油タンカー用共通構造規則

二重船殻油タンカーのための共通構造規則の適用

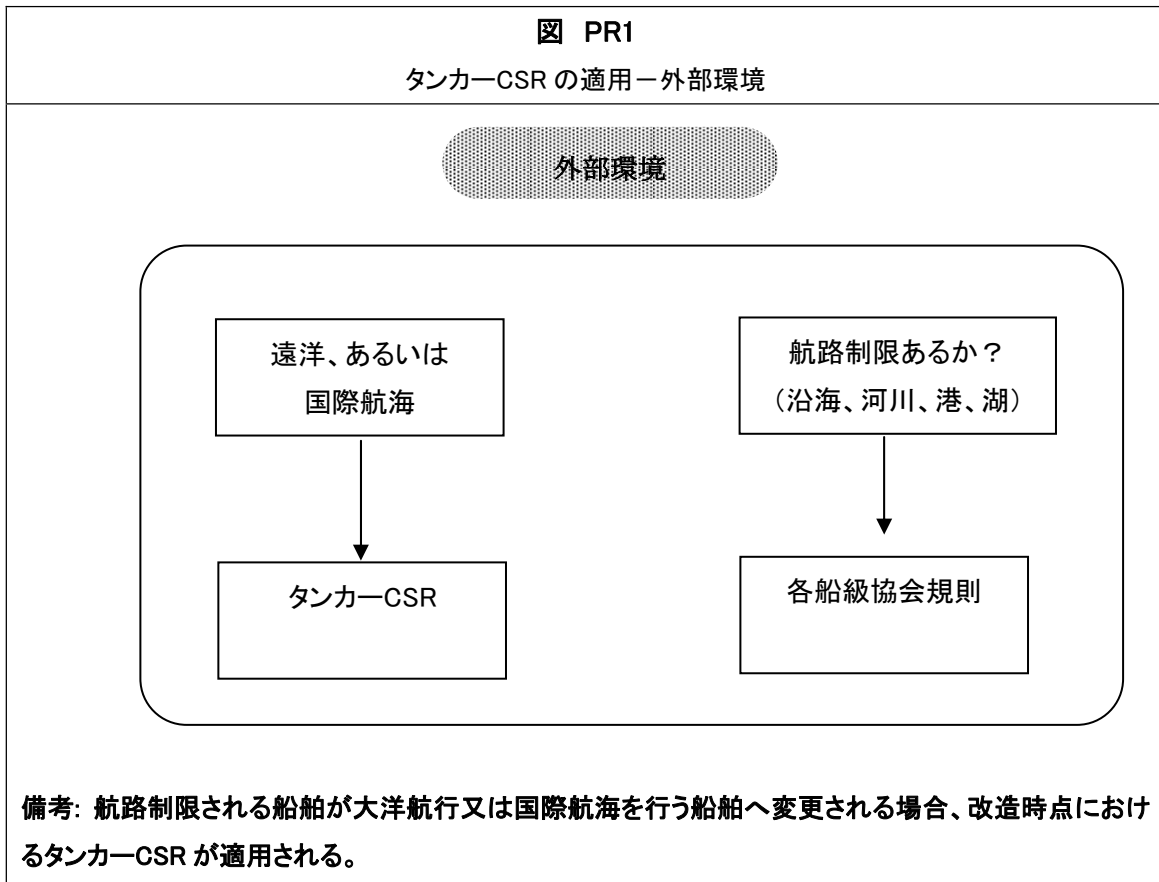
ほとんどの船舶において実際の運航形態について不確定性があるため、任意であるが慎重に設計評価のための厳しい海象条件を設定する必要がある。従って規則上の要件は、船舶の設計寿命の間、北大西洋の波浪環境を航行する船舶に基づくものとする。外部環境に基づくタンカーCSRの適用については、図PR1を参照のこと。
